TI-C-107

TECHNISCHE INFORMATION

Betrifft: Keilriemen für Wasserpumpe und Lichtmaschine

Fahrzeuge: Alle PKW mit 19 E-, 21 D- und allen 6-Zylinder-Motoren

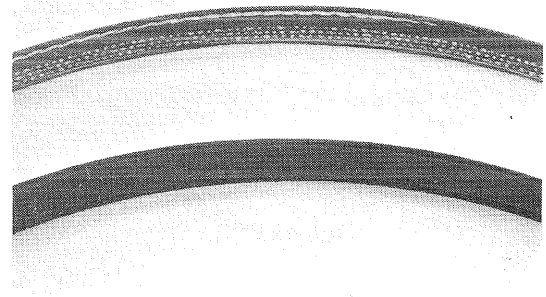
Bei den oben genannten Motoren hat werkseitig ein neuer Keilriemen eingesetzt, der auf die besonderen Belastungsverhältnisse dieser Motoren abgestimmt ist. Dieser neue Keilriemen wird in den Abmessungen 9,5 mm x 888 mm und 9,5 mm x 900 mm unter folgenden Katalog-Nummern von der Abteilung Ersatzteile und Zubehör geliefert:

Die neuen Keilriemen sind gegenüber der bisherigen Ausführung an der sichtbaren Gewebeeinlage zu erkennen. Im Bild ist oben die neue und unten die bisherige Ausführung gezeigt.

Keilriemen 9,5 mm x 888 mm für die Motoren 19 E, 25 S, 28 SC,
28 HC, 28 EC, Katalog-Nr. 13 40 696

Keilriemen 9,5 mm x 900 mm für die Motoren 21 D, 28 S, 28 H,
28 E, Katalog-Nr. 13 40 697
